Nasz znak: BZP-S.271.176.29.2018.MK

Znak sprawy: BZP/126/18

Dotyczy: Postępowania prowadzonego w trybie przetargu nieograniczonego na: **„Budowę torowiska do nowej pętli tramwajowej Mierzyn (przy CH Ster) w Szczecinie”**

Zgodnie z art. 38 ust. 2 ustawy z dnia 29 stycznia 2004 r. Prawo zamówień publicznych (Dz. U. 2018 poz. 1986 ze zm.), zamawiający przekazuje wykonawcom treść pytań wraz z odpowiedziami:

Tymczasem zgodnie z rysunkiem 06.przekroje normalne z projektu Branży Torowej we wszystkich przekrojach nawierzchni bezpodsyphkowej należy wykonać:

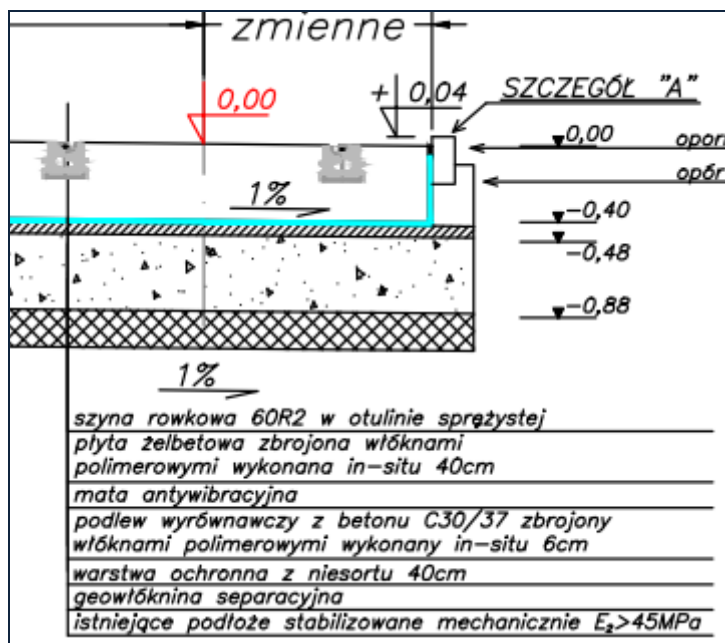
- płytę żelbetową „in situ” grubości 40 cm z betonu klasy C30/37 zbrojoną włóknami polimerowymi,
- podlewkę wyrównawczą grubości 6 cm z betonu C30/37 zbrojoną włóknami polimerowymi,

Z analizy Projektu Torowego Wykonawca wnioskuję również, że zarówno warstwę gr. 40 cm jak i warstwę grubości 6 cm należy wykonać na tej samej powierzchni tj. 9 967,81 m².

W związku z powyższym Wykonawca zwraca się do Zamawiającego z prośbą o:

- a. modyfikację opisu i ilości w pozycjach pozycji 30 i 31 na:

Torowisko - Nawierzchnia bezpodsytkowa				
30	T-01-B	Płyta żelbetowa „in situ” grubości 40 cm z betonu klasy C30/37 zbrojona włóknami polimerowymi,	m ²	9 967,81
31	T-01-B	Podlewka wyrównawcza z betonu C30/37 zbrojona włóknami polimerowymi wykonany „in situ” 6 cm	m ²	9 967,81

- b. Jeżeli zaś Zamawiający podtrzymuje obecne brzmienie opisów pozycji 30 i 31 oraz zawarte w nich ilości przedmiarowe to uprzejmie prosimy o przekazanie stosownej do tego dokumentacji projektowej, ponieważ ta zamieszczona na stronie www wedle oceny Wykonawcy danych tych nie potwierdza.

- c. Skorygowanie zapisów T-01-B w zakresie opisu betonu do płyty żelbetowej. Wedle Projektu obie płyty (gr. 40cm jak i gr.6cm) należy wykonać z C30/37, tymczasem w SST T—01-B mowa jest o dwóch rodzajach betonów: „betonie klasy B30 (C25/30) i B35 (C30/37)”. Z uwagi na wysoką cenę betonów, która w niniejszym zadaniu będzie miała poważne znaczenie oraz dla uniknięcia jakichkolwiek nieporozumień co do interpretacji SST na etapie wykonawstwa przez Wykonawcę i Zamawiającego Wykonawca zwraca się do Zamawiającego o taką modyfikację SST T-01-B aby była ona spójna z Projektem Branży Torowej i odzwierciedlała wszystkie wymagania Zamawiającego odnośnie rodzaju i właściwości betonu jaki należy wycenić w pozycjach 30 i 31.

- d. W przywołanej powyżej SST **T-01B Podbudowy Betonowe** nie zostały określone klasy konsystencji betonów C30/37. Dodatkowo zostały przedstawione parametry betonu stwardniałego, takie jak: wodoszczelność, nasiąkliwość i mrozoodporność. W związku z różną interpretacją producentów mieszanki betonowej parametrów betonu prosimy o jednoznaczne określenie:

Zamawiający modyfikacją nr 9 wprowadził zmiany w:

STWiORB 1. Układ torowy Część T T-01-B pkt 6.4 *Kontrola jakości mieszanki betonowej* i 6.7 *Sprawdzenie nasiąkliwości betonu*;

TER, poprzez zmianę treści i ilości poz. 30 i 31.
